**RESUELVE CONTROVERSIAS PRESENTADA
POR LA EMPRESA ECOINVERSOL CHILE SPA
EN CONTRA DE LA COMPAÑÍA GENERAL DE
ELECTRICIDAD S.A., EN RELACIÓN CON EL
PMGD DON NICOLÁS.**

Ecoinvert Sol Chile SpA se encuentra desarrollando el Proyecto PMGD Don Nicolás, el cual consiste en una planta solar fotovoltaica con una potencia nominal de 9 MW, ubicado en la comuna de Lampa, Región Metropolitana cuya energía es evacuada a través del sistema

Uno.Dos.Uno. Obras injustificadas.

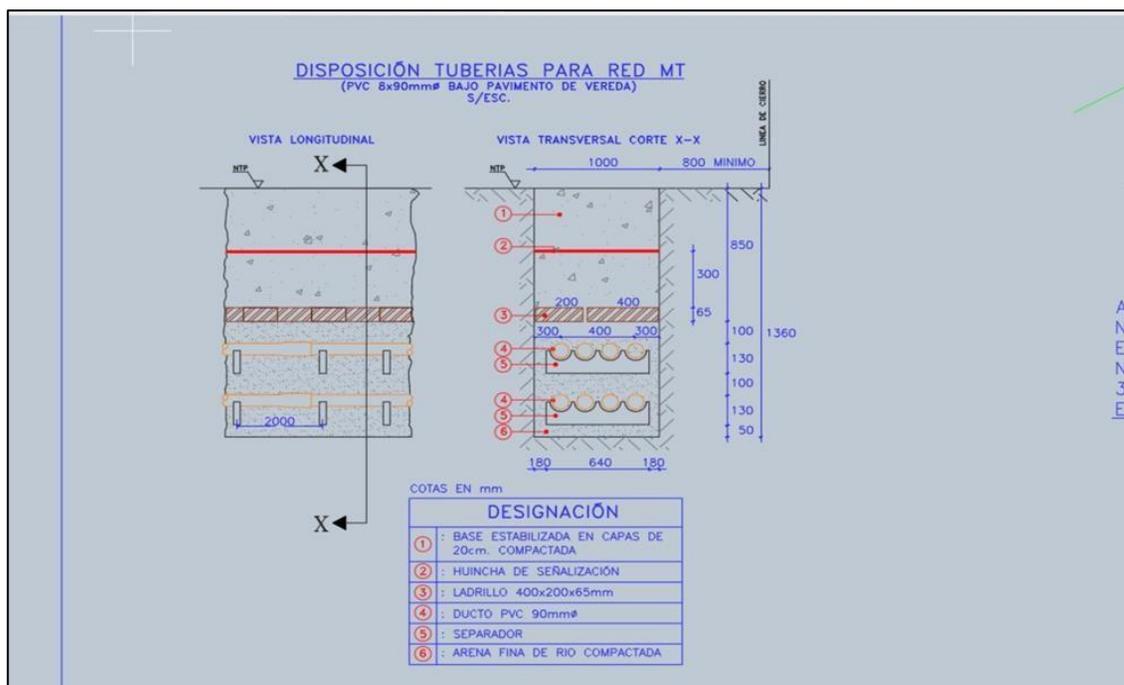
En el Informe de Costos se contempla para este tramo, romper aceras, realizar excavaciones, instalar ductos adicionales por mayor profundidad, entre otras actividades.

Es importante hacer presente que la norma interna de Enel para canalizaciones en aceras dispone lo siguiente:

- *El diámetro de ductos establecido por Enel es de 90 mm para MT bajo aceras.*
- *La norma RPT11 establece que el diámetro interno de los ductos debe ser no menos de 1,5 veces el diámetro del conductor, o sea el diámetro máximo de conductor es de alrededor de 60 mm o algo menos.*
- *En el tramo 4 se especifica conductor de 240 mm² que según varios fabricantes tiene un diámetro externo 48 mm.*

En este sentido, en la siguiente imagen, la cual corresponde a un plano elaborado por Enel, relativo a la disposición de tuberías para red MT, se grafica con más detalle lo señalado en los puntos anteriores.

Pues bien, si Enel tuviera su canalización de acuerdo con su norma no habría necesidad de realizar las obras mencionadas en el primer párrafo del presente número Uno.Dos.Uno., y bastaría sólo con el cambio de conductor. Lo anterior, ya que el cable de 240 mm², que tiene un diámetro de 48 mm, cabría sin ningún problema ni dificultad en el ducto. Todas las demás actividades que se requieran para que la canalización cumpla con su norma interna, deben ser de cargo de Enel, ya que de lo contrario se estaría mejorando el estándar constructivo a costa del PMGD Don Nicolás.

A pesar de lo anterior, al revisar la naturaleza de esta modificación, se determinó que estas obras no son atribuibles al PMGD. En consecuencia, el trabajo se limita al refuerzo del tramo subterráneo definido en el ICC. Finalmente, se descartan las obras civiles y obras eléctricas subterráneas contempladas y se mantiene el refuerzo eléctrico subterráneo de 20 [m], junto a las respectivas obras civiles asociadas.

Figura 2. Obras Adicionales descritas en el ICC del PMGD Don Nicolás. (fuente: Ingreso SEC N°237.702 de 11.10.23)

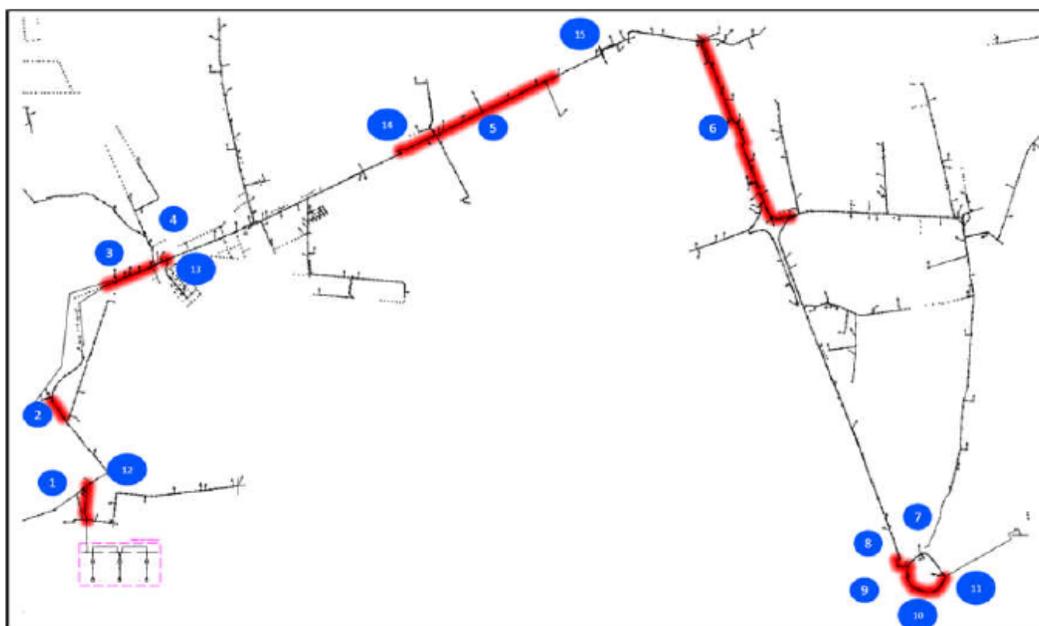
En este sentido, ha sido posible constatar que la Concesionaria no ha entregado los suficientes respaldos para realizar un análisis acabado de las Obras Adicionales, considerando que las observaciones presentadas por Ecoinvertor Chile SpA en su mayoría corresponden a aspectos constructivos, soporte e infraestructura de las Obras Adicionales consignadas y desglosadas por ENEL S.A.

No obstante lo anterior, dichas actividades, a juicio de esta Superintendencia, deben estar suficientemente justificadas, detalladas y respaldadas por la Empresa Distribuidora en el Informe de Costos de Conexión adjunto al ICC del PMGD, por medio de un Plan de Maniobras estimado del trabajo programado necesario para la implementación de las Obras Adicionales para la conexión del PMGD, el cual debe ser confeccionado en base a la topología de la red de distribución, los consumos especiales y los niveles de demanda existente en la zona adyacente a intervenir, considerando la fecha prevista para la conexión del PMGD y la duración máxima de desconexión programada para la implementación de dichas obras, según lo establecido en el artículo 4-7 de la Norma Técnica de Calidad de Servicios para Sistemas de Distribución. **En consecuencia, esta Superintendencia reitera que dichas actividades no pueden ser determinadas a partir de costos modulares**, criterio aplicado por este Servicio, por ejemplo, en Resolución Exenta Electrónica N°14.916² de 21 de noviembre de 2022.

En virtud de lo anterior, de acuerdo a lo presentado en el Informe de Costos de Conexión del PMGD Don Nicolás, a juicio de este Organismo no ha sido posible constatar que la Concesionaria haya respaldado dichas actividades por un Plan de Maniobras detallado que justifique los trabajos en línea energizada requeridos para la construcción de las Obras Adicionales asociadas al proyecto en cuestión, que respalde la cantidad de maniobras y los equipos a instalar de forma permanente y provisoria, tampoco ENEL S.A. detalla cuáles serán las maniobras complementarias que permitirán disminuir los tiempos de desconexión así como también hacer uso eficiente de las labores a realizar, traspasos o desplazamientos de cargas.

En consecuencia, a juicio de esta Superintendencia corresponde que la Empresa Distribuidora presente un plan detallado con la cantidad de maniobras a realizar, identificando los elementos a considerar para cada una de las etapas consideradas; en caso contrario, en atención a lo indicado en el artículo 7° transitorio del Reglamento, dichos costos no podrán ser de cargo del PMGD, siendo improcedentes.

Figura 4. Topología de la red de distribución Liray presentado en el Informe de Costos. (fuente: Ingreso SEC N°237.702 de fecha 11.10.23)

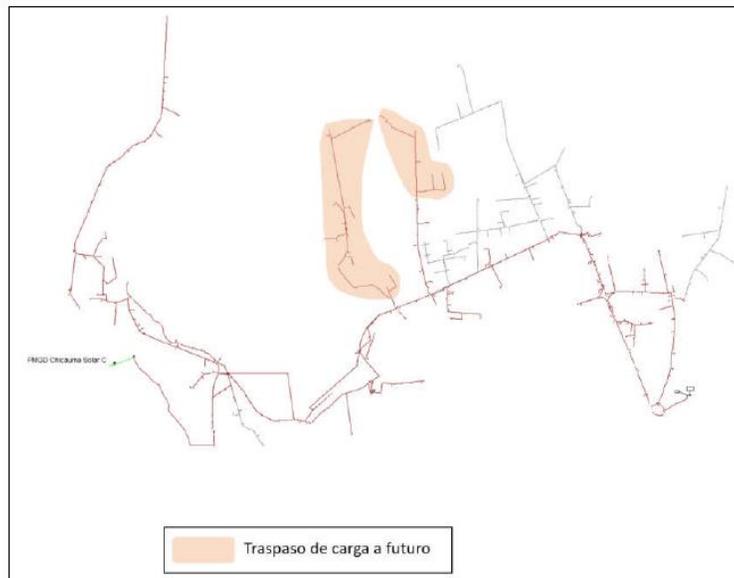
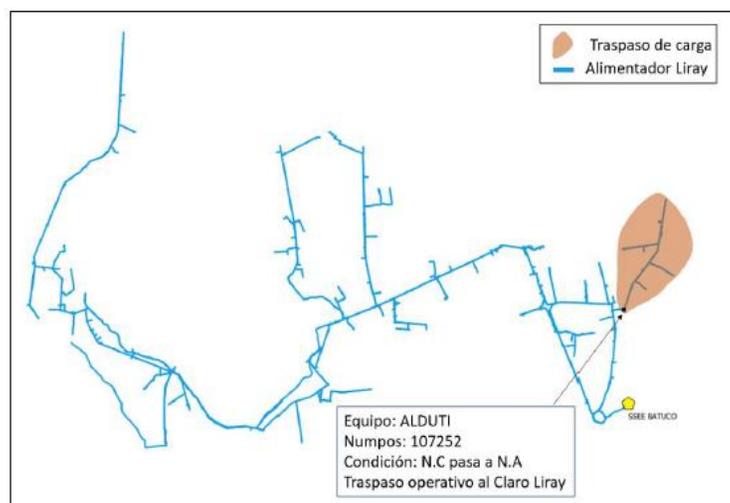
En primer lugar, la topología proyectada por la Empresa Distribuidora no corresponde con la información técnica presentada en la Respuesta a la SCR y en el Informe de Costos de Conexión, donde en este último proyecta la realización de dos traspasos de carga en el alimentador Liray (S/E Batuco), tal como se puede ver en las siguientes figuras.

Cabe señalar que esta Superintendencia ha estimado que la diferencia de potencia de los bloques de dichos ramales es de al menos 2 MVA respecto a la capacidad instalada de los transformadores de distribución asociados, situación que no fue declarada por la Empresa Distribuidora al momento de la entrega de la Respuesta a la SCR, o señalado en la etapa de estudios de conexión del PMGD.

- (i). Se instruye a la Empresa Distribuidora a reevaluar todos los costos de conexión asociados al PMGD Don Nicolás, incorporando planos de disposición general y de las estructuras típicas que den cuenta del estándar constructivo utilizado en la red de distribución Liray (S/E Batuco).
